**Avis délibéré  
sur le projet de réaménagement du site BIC  
à Clichy-La-Garenne (92)**

**N° APJIF-2023-003  
en date du 15 janvier 2023**

Le présent avis porte sur le projet de réaménagement du site BIC, situé à Clichy-La-Garenne (92), porté par la SAS Clichy Foncière et sur son étude d'impact, datée du 21 octobre 2022. Il est émis dans le cadre d'une procédure de permis de construire.

#### Illustration 4: Localisation des pollutions du sol (p 168 )

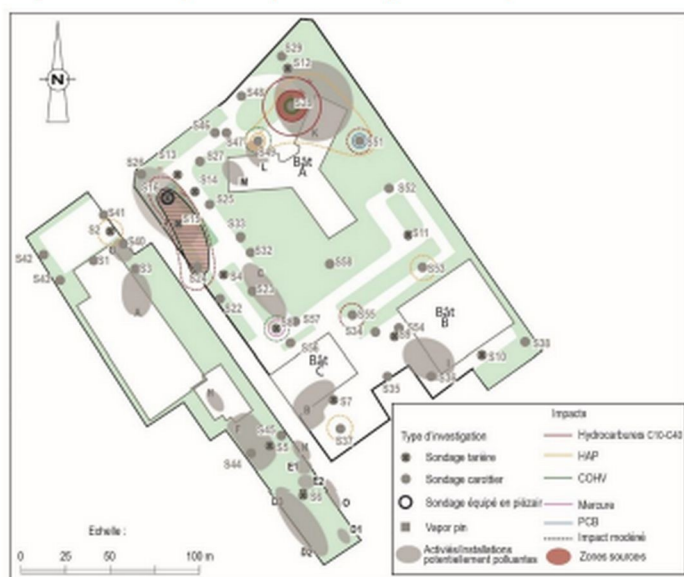
L'Autorité environnementale fait remarquer la nécessité de valider l'ARR « prédictive » et l'efficacité des mesures proposées par la réalisation d'une ARR « effective » basée sur des prélèvements de sols et de gaz en fond de fouille.

Elle relève par ailleurs que le lot n°5 concerné par la crèche ne fait pas partie des lots considérés comme les plus impactés (lots n°1, 4 et 8) (pages 180 et 181). Il n'est certes pas pollué par les solvants (COHV) ni par les PCB. Toutefois les teneurs en HAP y sont les plus élevées (210 et 880 mg/kg, contre des teneurs de 103 et 140 mg/kg, pour le lot 1) (pp. 180 et 181). Or, il n'est pas prévu de traitement spécifique et/ou venting des sources de pollution pour le lot n°5 malgré les teneurs élevées en HAP, et il n'est pas indiqué qu'un contrôle de la qualité de l'air intérieur avant l'ouverture de l'établissement et une surveillance périodique seront effectués.

### (3) L'Autorité environnementale recommande de :

- déterminer les caractéristiques géotechniques des terres excavées afin d'envisager leur réutilisation sur site ;
- réaliser une analyse des risques résiduels (ARR) "effective" reposant sur des analyses de sols et de gaz du sol prélevés en fond de fouille, lors de la phase travaux, afin de vérifier le résultat de l'ARR prédictive sur l'emprise du site et en particulier le lot n°5 devant accueillir la crèche ;

- justifier l'absence de traitement spécifique et/ou venting des sources de pollution des sols pour le lot n°5, compte tenu de ses teneurs élevées en HAP ;

- proposer une localisation alternative et réaliser un bilan des avantages/inconvénients des différentes options de localisation de la crèche, conformément à la circulaire du 8 février 2007 relative à l'implantation sur des sols pollués d'établissements accueillant des populations sensibles, ou à défaut d'en justifier l'impossibilité ;

- contrôler la qualité de l'air intérieur avant l'ouverture de l'établissement et assurer une surveillance périodique.
